⑦ 古字川左岸地点-洞爺火砕流堆積物の有無に関する検討 神恵内1-2ボーリング (2/3) -

4. 積丹半島西岸における洞爺火砕流堆積物の有無に関する検討

⑧ 古宇川右岸地点-追加火山灰分析・薄片観察結果 まとめ(1/2) -

【深度7.95~8.12m(標高19.40~19.23m):火山灰】

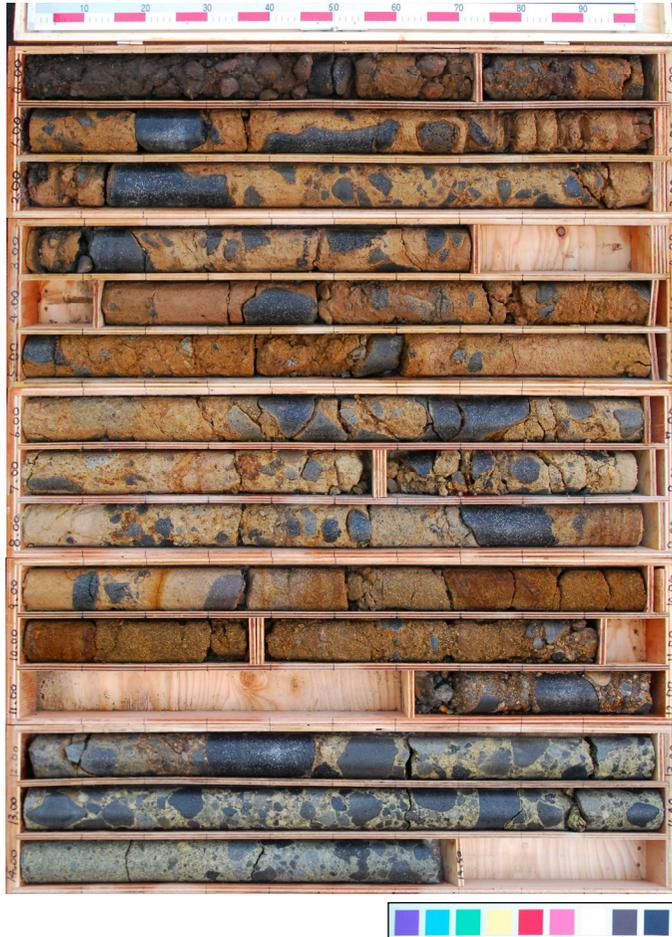
- ・当該堆積物の下位にMm1段丘堆積物が認められ、近接する神恵内1-3ボーリングにおいて、Mm1段丘堆積物の上位に洞爺火山灰(Toya)の純層が認められること及び層相がやや風化した細粒火山灰であることから、洞爺火山灰(Toya)の純層(層厚:17cm)に区分される。

コア写真(深度6～9m)(2010年4月撮影)

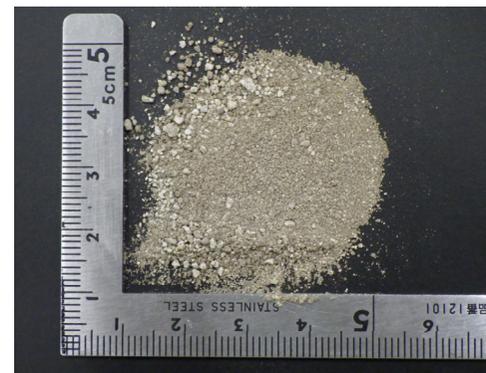
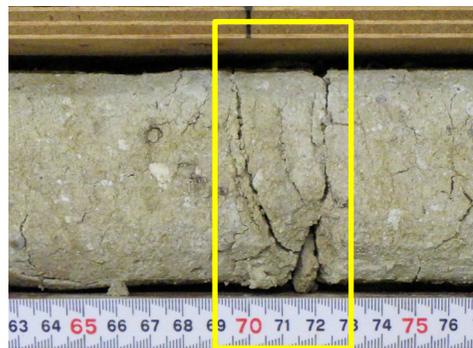
- 柱状図において、層相を「砂混じり有機質シルト」としている深度6.30～8.25mについては、柱状図記事に「径0.2cm以下軽石片混じる」との記載がなされていることから、R3.10.14審査会合以降、コア再観察を行った。
- 再観察の結果、“軽石片”は、白色粒子として識別されたことから、軽石であるか否かを確認するため、当該粒子を対象に、火山灰分析を目的として試料を採取した。

- “軽石片”に対応する白色粒子を対象として試料を採取したが、顕微鏡観察の結果、屈折率測定及び主成分分析に供する火山ガラスは確認されない。

コア写真(神恵内M-2;深度6～9m)(2022年4月撮影)

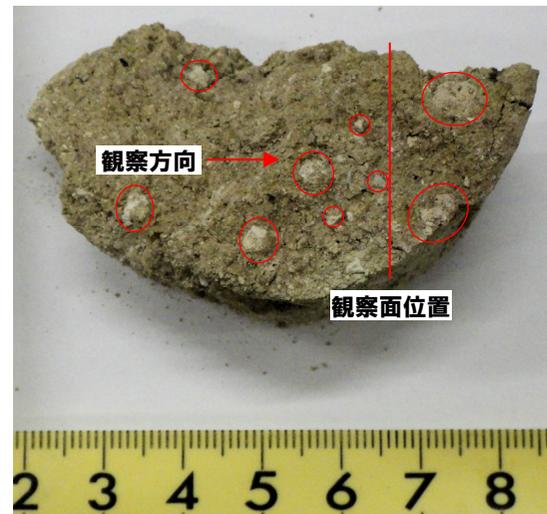
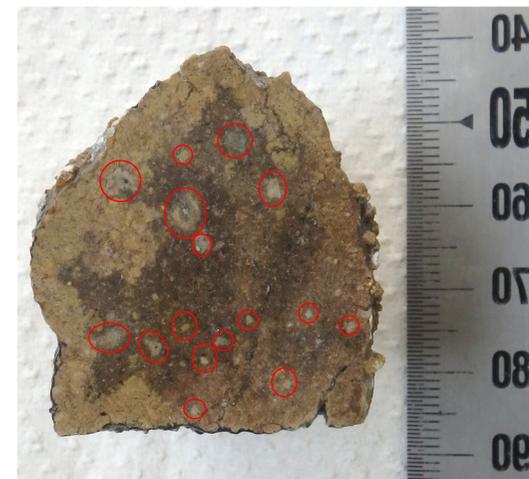
- 柱状図において、層相を「砂質シルト」としている深度8.25～9.50mについては、柱状図記事に「径0.8cm以下の軽石片、径3～7cmの安山岩礫が少量混じる」との記載がなされていることから、R3.10.14審査会合以降、コア再観察を行った。
- 再観察の結果、“軽石片”に対応すると判断される白色粒子が確認されたことから、当該粒子の同定を目的とした薄片観察を行った。
- 薄片作成前の試料面においても、径0.8cm以下の白色粒子が点在する。

【薄片試料全体の観察結果】

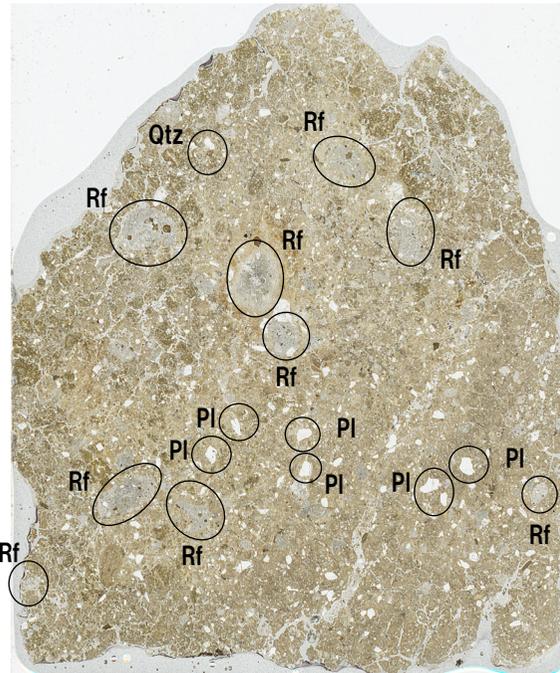
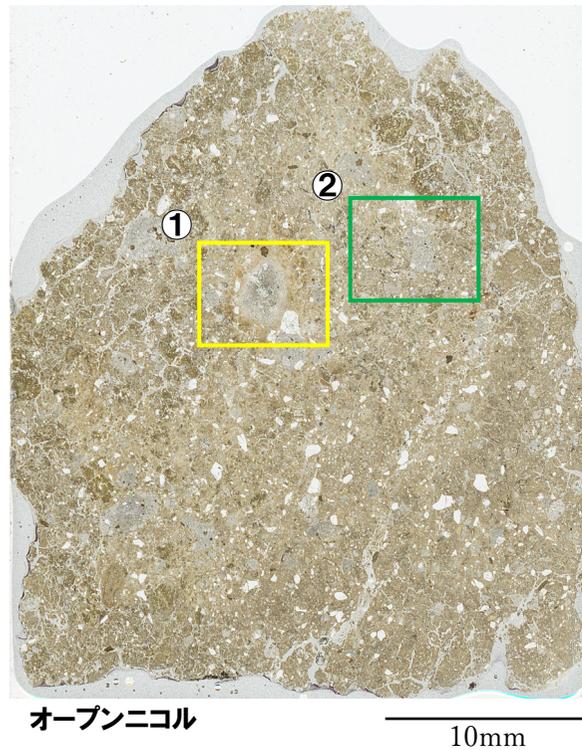
○作成した薄片試料全体を観察した結果、本試料は、斜長石、岩片、石英、少量の輝石及び角閃石から構成され、軽石は認められない。

○薄片作成前試料の観察面において確認された白色粒子と対応する粒子を対象に観察を行った結果をP402～P409に示す。
○観察の結果、柱状図記事に“軽石片”と記載がなされている粒子は、岩片又は斜長石であると判断される。

<拡大写真①>

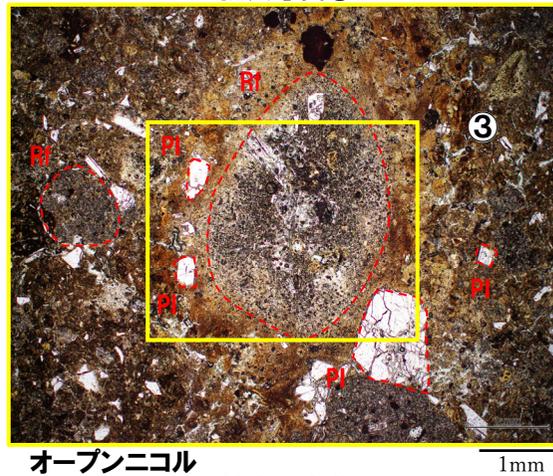
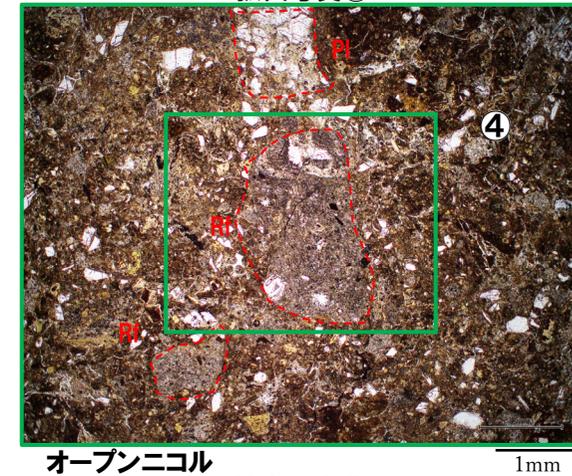
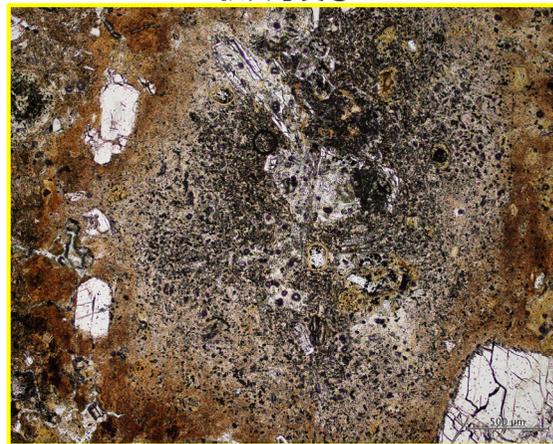
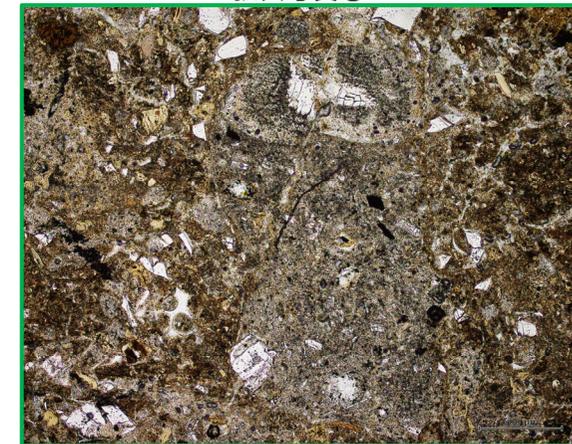
- 拡大写真①の約0.4cm以下の白色粒子に対応する粒子は、外形が明瞭であり、斑状組織が認められることから岩片であると判断される。
- 拡大写真②の約0.3cm以下の白色粒子に対応する粒子は、外形が明瞭であり、斑状組織が認められることから岩片であると判断される。

<拡大写真⑤>

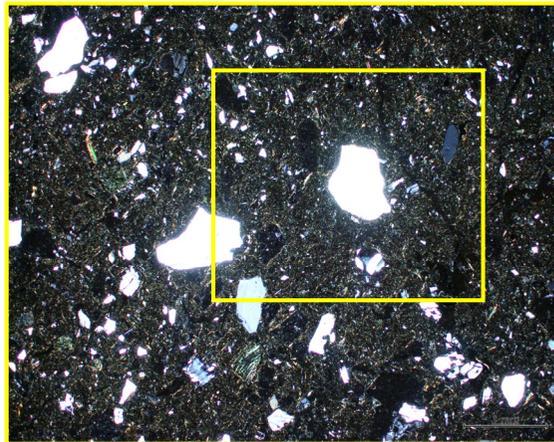
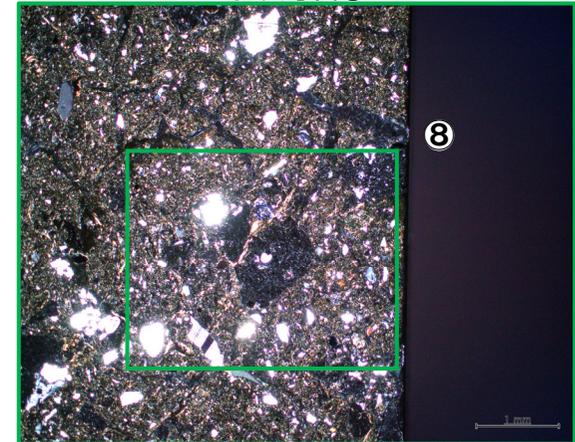
- 拡大写真⑤の約0.1cmの白色粒子に対応する粒子は、オープンニコルで無色であり、クロスニコルで低い干渉色を示し、劈開が認められることから、斜長石であると判断される。
- 拡大写真⑥の約0.1cmの白色粒子に対応する粒子は、外形が明瞭であり、斑状組織が認められることから岩片であると判断される。
